# PROVINCIA REGIONALE DI RAGUSA

**OGGETTO:** Osservazioni relative al procedimento di valutazione dell'impatto ambientale ai sensi del D.Lgs 152/2006 e ss.mm.ii. (ID-VIP 2738) relativa alla perforazione del pozzo esplorativo "lince 1" nell'ambito del permesso di ricerca "G.R13.AG" dell'estensione di 423,08 Km<sup>2</sup>, ubicato nel Canale di Sicilia - zone "C" e "G", operatore ENI - trasmissione parere su documentazione integrativa del luglio 2015.

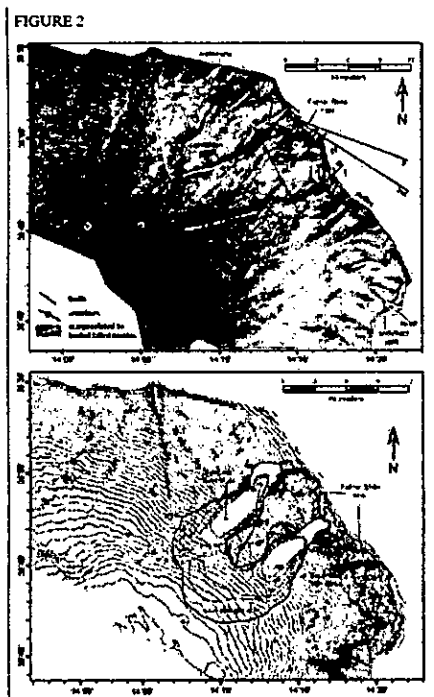
Considerata la presenza di vulcani di fango, seppur non prossimi al sito di interesse, si auspicava che la Società avesse approfondito adeguatamente tale tematica verificando se esista o meno un eventuale rischio. Ciò anche al fine di un'ulteriore tutela alla fauna marina legata alla presenza di specie protette (cetacei etc.), peraltro ben descritta nello studio SIA presentato.

Si prende atto che la Società ha ben approfondito i fenomeni di vulcanismo secondario presenti in zona; tuttavia, si fa notare che uno dei fini di tale richiesta era anche quello di verificare se i fondali su cui sarà realizzata l'opera fosse interessato da movimenti franosi o meno, ed in generale da problematiche di natura geologica. La Società, a pag 20 della "Richiesta integrazioni MATTM", precisa che prima della perforazione del pozzo saranno necessariamente effettuate delle indagini attraverso site survey con prelievi di carote di fondo mare al fine di estrapolare le caratteristiche geotecniche, ma che tali verifiche saranno effettuate solo a valle dell'ottenimento delle autorizzazioni al progetto.

A parere dello scrivente, al fine di un corretto processo valutativo, considerato che le problematiche di natura geologica risultano essere prodromiche a qualsiasi opera, si ritiene che tali verifiche geotecniche e tutte le problematiche di natura geologica (frane etc.) debbano essere effettuate ed affrontate a monte e non a valle delle autorizzazioni al progetto.
